ED-HMI3120-133C

产品变更通知

by EDA Technology Co., Ltd

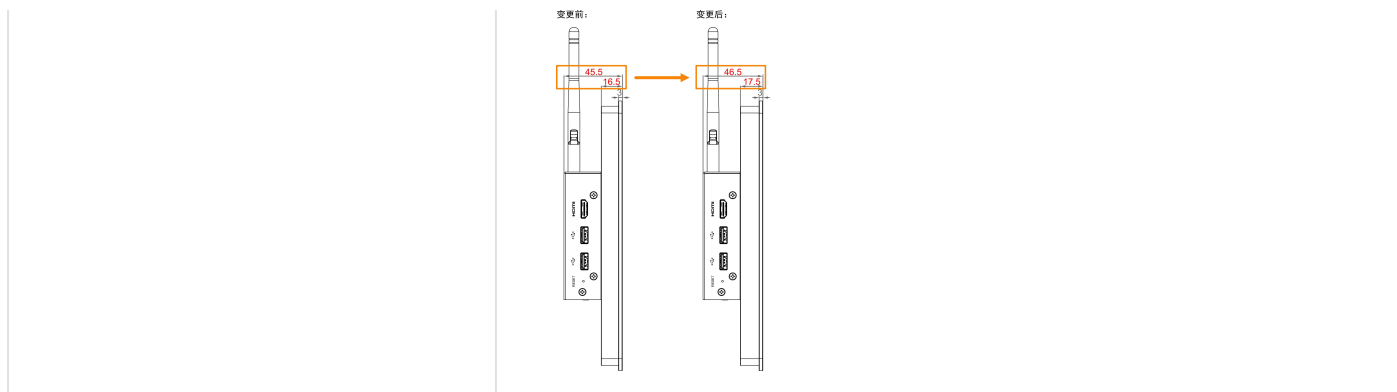
变更点	说明
LCD屏框厚度增加1mm	对LCD屏框结构进行了优化设计，以预留更充裕的内部走线空间。 - LCD屏框厚度：由16.5mm调整为17.5mm。 - 产品总厚度：由45.5mm相应调整为46.5mm。
